CIRCULAR N° 2

LICITACIÓN PÚBLICA N° 19/ 2025

OBRA: "CONSTRUCCION SECTOR ESTACIONAMIENTOS – PARAJE DIFUNTA CORREA – Caucete"

ACLARACIONES CON CONSULTA

ESTADC	Plano N°	A-05

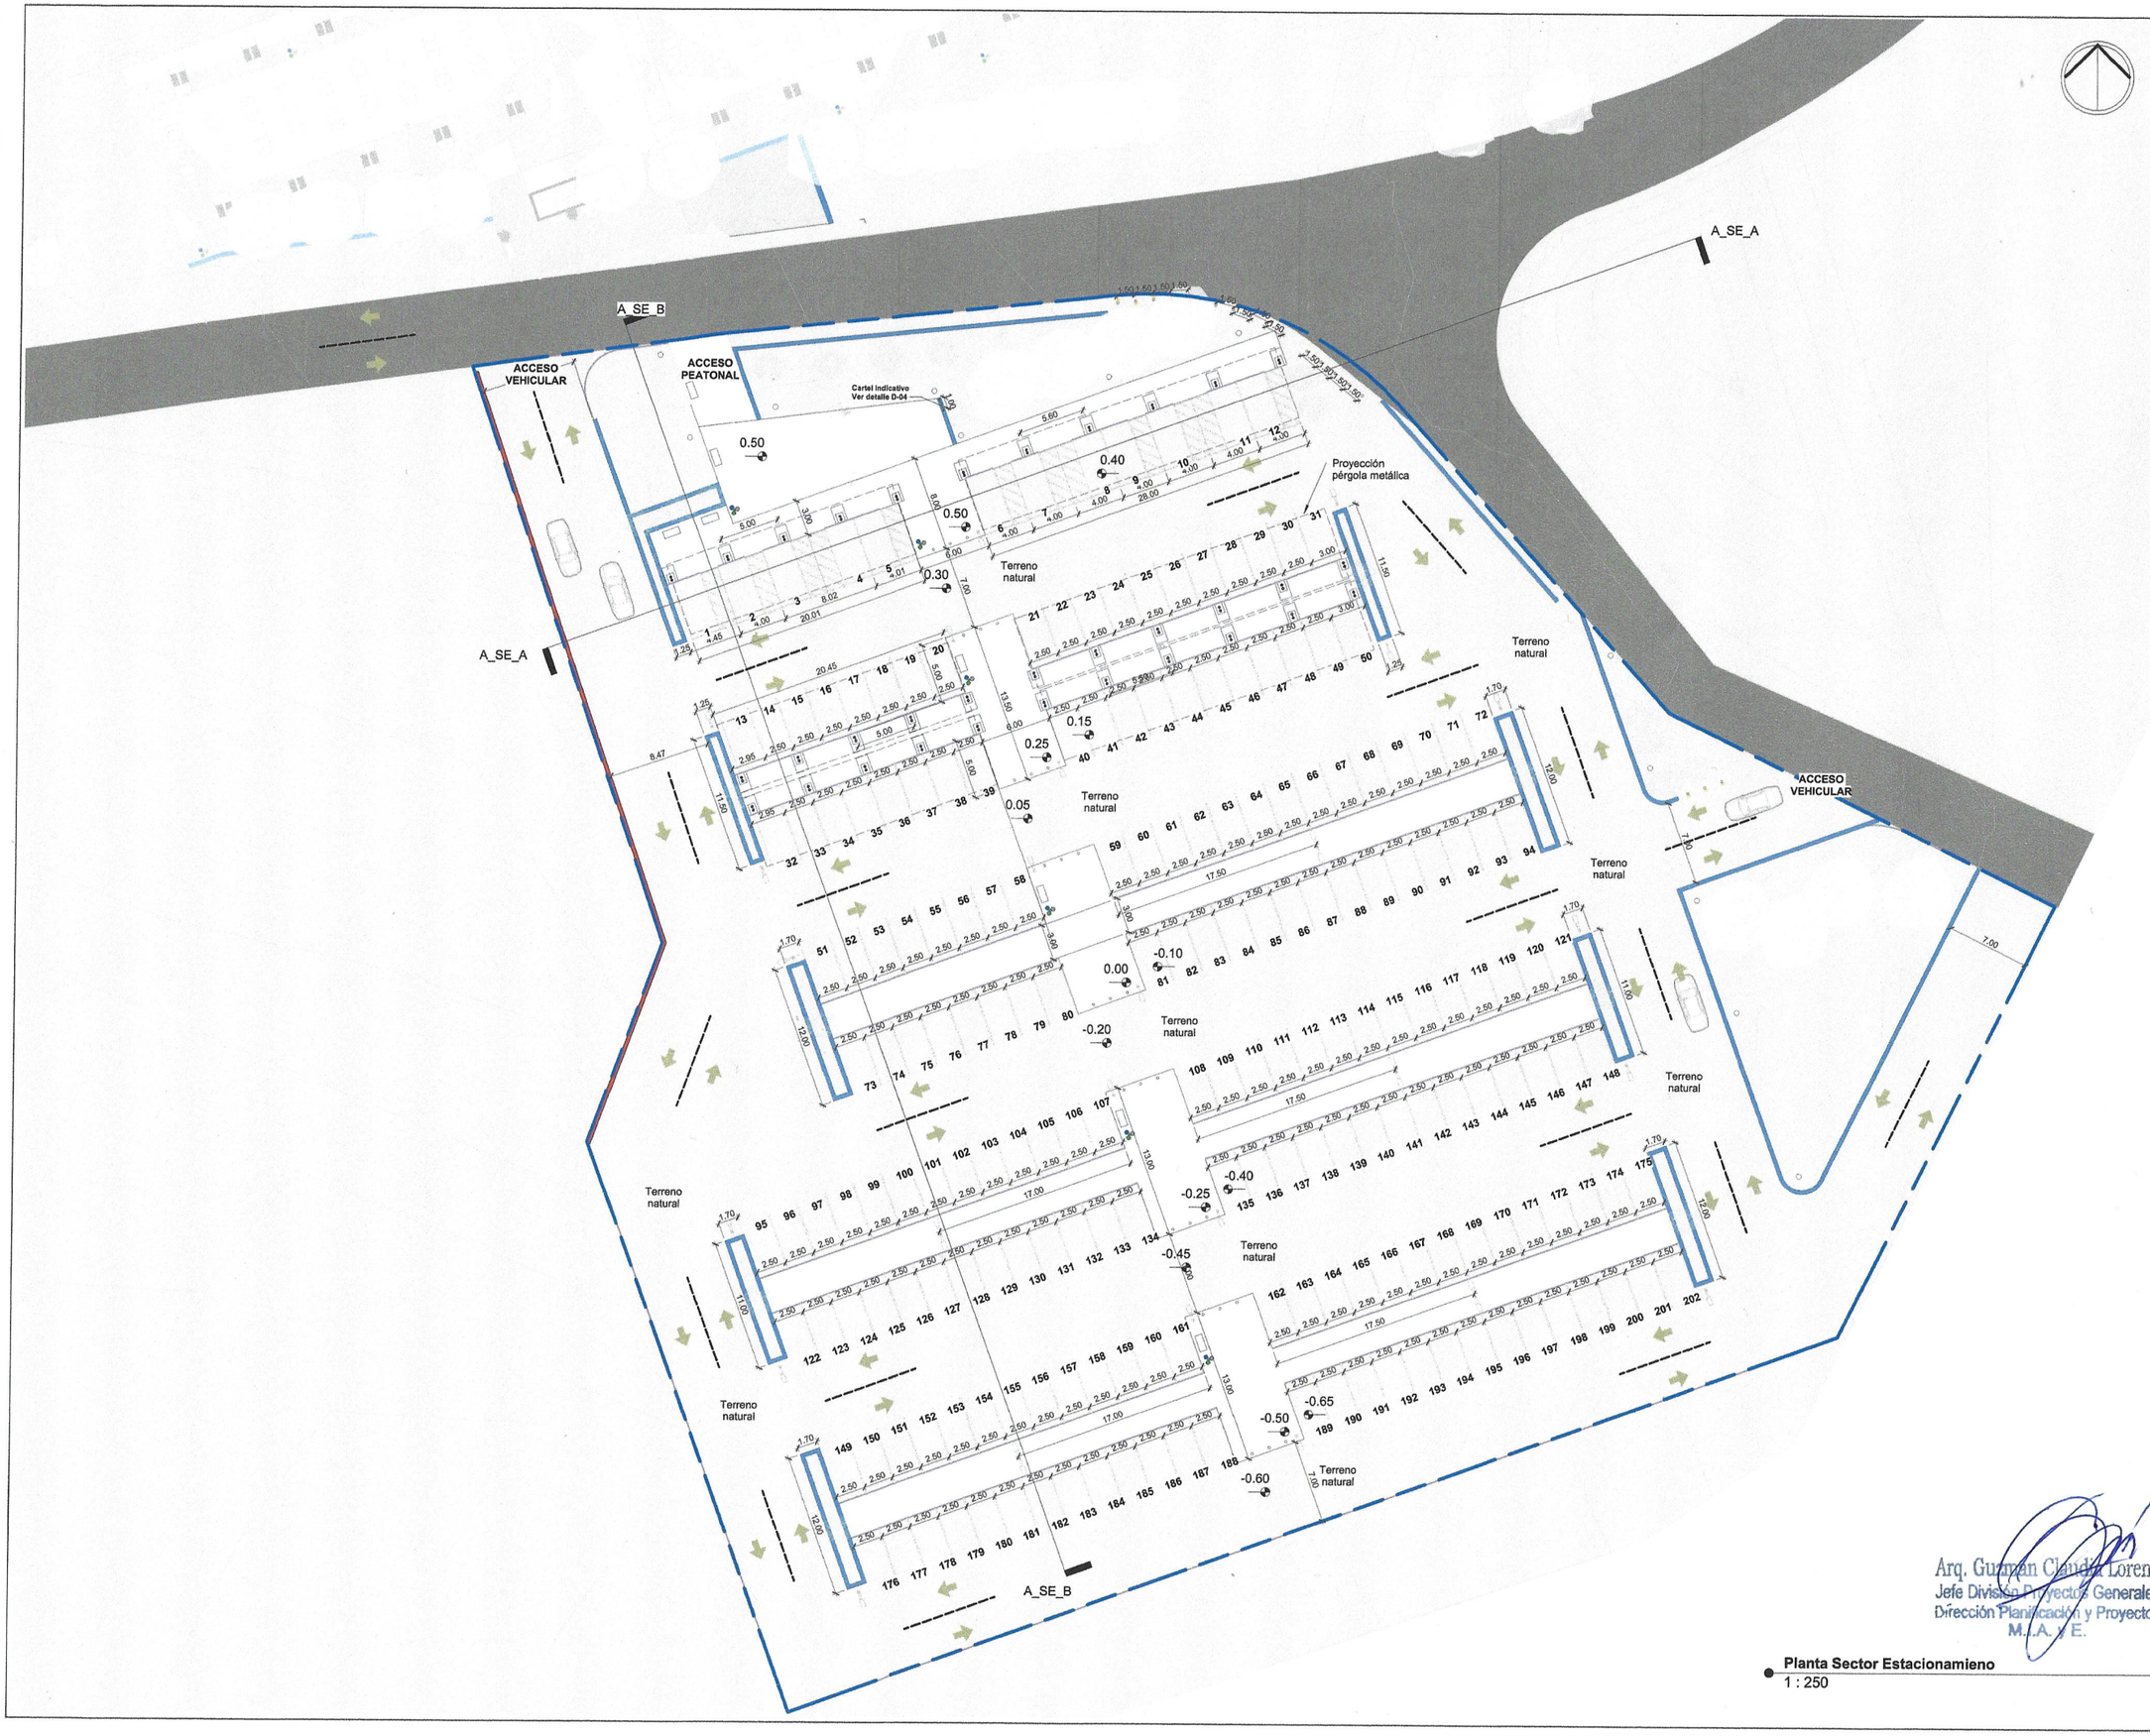
En Plano A-05 tenemos referencia de muro de mampostería de 0,27 revestido en piedra laja y muro de mampostería revestido en piedra laja de 18cm, pero en planta se dificulta reconocerlos. Solicitamos mayor diferenciación. Además en planillas de Cómputo y Presupuesto solo tenemos ítem 4.1.7 Mampostería de 0,20m. Solicitamos aclaración.

Respuesta N° 20: **Ver plano adjunto y planilla corregida.**
